**RÉPONSE DE GAZIFÈRE INC. À LA DEMANDE DE RENSEIGNEMENTS N° 1 DE LA RÉGIE DE L'ÉNERGIE (LA RÉGIE) RELATIVE À LA DEMANDE D'AUTORISATION POUR RÉALISER UN PROJET D'INVESTISSEMENT VISANT LA RELOCALISATION DU RÉSEAU DE GAZIFÈRE (« PROJET PONT FOURNIER »)**

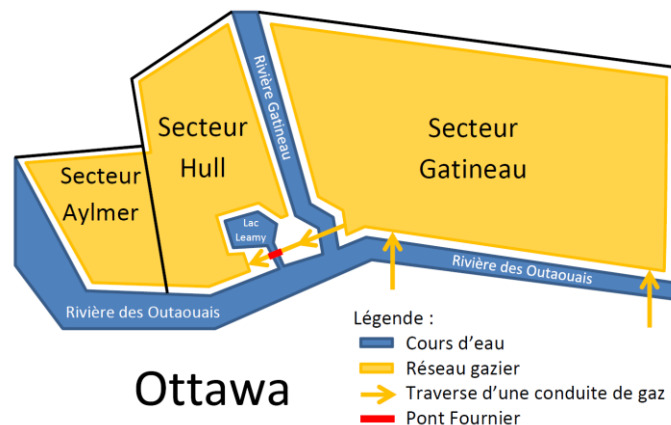
1.1 Veuillez indiquer s'il y a déjà eu une autre conduite de gaz naturel qui traverse la rivière des Outaouais. Dans l'affirmative, veuillez élaborer.

**Il y a présentement deux conduites de gaz qui traversent la rivière des Outaouais – la rivière qui sépare le Québec et l'Ontario, pour amener le gaz naturel dans la Ville de Gatineau. Une fois que le gaz naturel est rendu sur le territoire de Gatineau, Gazifère possède une canalisation qui lie les secteurs Hull et Aylmer, situés à l'ouest de la Ville, au reste de son réseau. Or, pour se rendre dans ce secteur, il faut traverser la rivière Gatineau et un autre cours d'eau (décharge du Lac Leamy). C'est ce dernier cours d'eau que le Pont Fournier enjambe et la conduite devant être déplacée est attachée sous ce pont. Ainsi, il n'y a aucune autre conduite en place pour relier les secteurs Hull et Aylmer au reste du réseau de Gazifère.**
